PARECER ÚNICO Nº 0740456/2015 (SIAM)

INDEXADO AO PROCESSO: Licenciamento Ambiental	PA COPAM: 12631/2014/002/2015	SITUAÇÃO: Sugestão pelo Deferimento
FASE DO LICENCIAMENTO: Licença Prévia e de Instalação Concomitantes – LP+LI	VALIDADE DA LICENÇA: 04 anos

EMPREENDEDOR: Departamento Municipal de Água e Esgoto de Campo Belo – DEMAE/Prefeitura Municipal de Campo Belo	CNPJ: 18.306.662/0001-50	
EMPREENDIMENTO: Tratamento de Esgoto Sanitário Departamento Municipal de Água e Esgoto de Campo Belo – DEMAE	CNPJ: 18.306.662/0001-50	
MUNICÍPIO: Campo Belo	ZONA: Rural	
COORDENADAS GEOGRÁFICA (DATUM): LAT/Y 20° 56' 03,18" LONG/X 45° 16' 29,92"		
LOCALIZADO EM UNIDADE DE CONSERVAÇÃO: <input type="checkbox"/> INTEGRAL <input type="checkbox"/> ZONA DE AMORTECIMENTO <input type="checkbox"/> USO SUSTENTÁVEL <input checked="" type="checkbox"/> NÃO		
NOME:		
BACIA FEDERAL: Rio Grande	BACIA ESTADUAL: Rio Jacaré	
UPGRH: Região da Bacia do Rio Grande GD3	SUB-BACIA: Ribeirão São João	
CÓDIGO: E-03-06-9 E-03-05-0	ATIVIDADE OBJETO DO LICENCIAMENTO (DN COPAM 74/04): Tratamento de Esgoto Sanitário (Vazão média prevista = 127,58l/s) Interceptores, emissários, elevatórias e reversão de esgoto (Vazão máxima previ

Fig. 01 – Alternativas Locacionais para os trechos: Interceptor São João Trecho I e Interceptor Afluente São João.

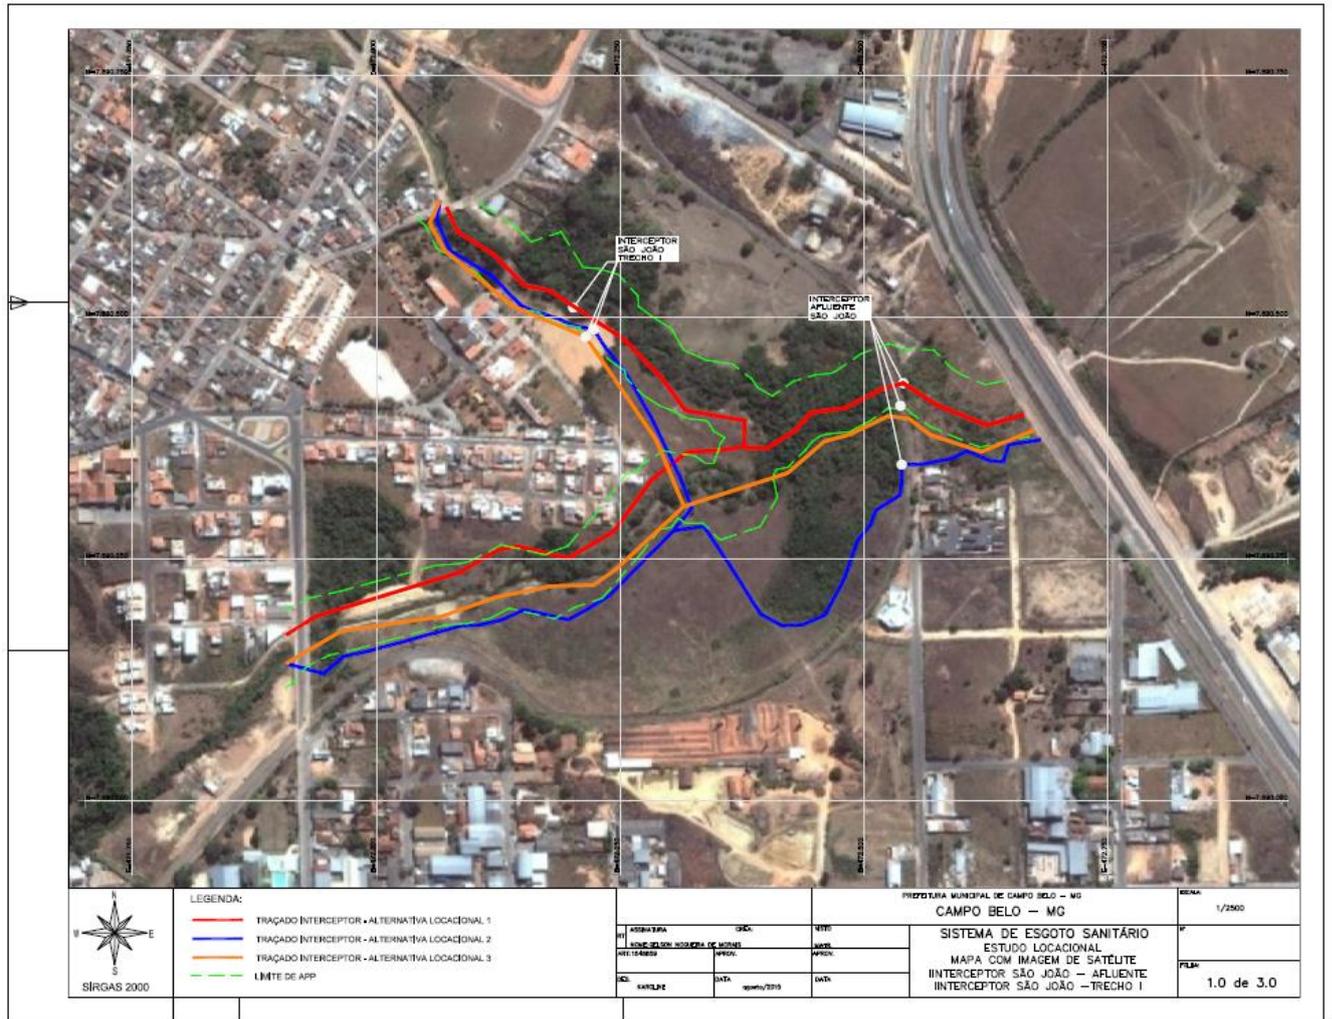
Quanto ao trecho do Interceptor São João Trecho I e Interceptor Afluente São João (Fig.01), foi escolhida a alternativa 2, que possibilita a menor intervenção possível em APP e reduz muito a necessidade de supressão vegetal, prevendo apenas supressão de árvores isoladas, sem supressão de vegetação em estágio médio de regeneração, como as outras alternativas previam, apesar de ser um trecho mais longo territorialmente. Para o trecho que compreende o Interceptor Afluente São João, Interceptor Areia, Interceptor São Pedro, Interceptor São João Trecho III e Interceptor São João Trecho IV (Fig.02 e Fig.03), foi escolhida a alternativa 2, que possibilita menor custo-benefício, menor área de intervenção em APP e elimina a necessidade de suprimir vegetação em estágio médio de regeneração, prevendo também apenas supressão de árvores isoladas, além de ser a alternativa que garante o melhor escoamento por gravidade até a ETE.
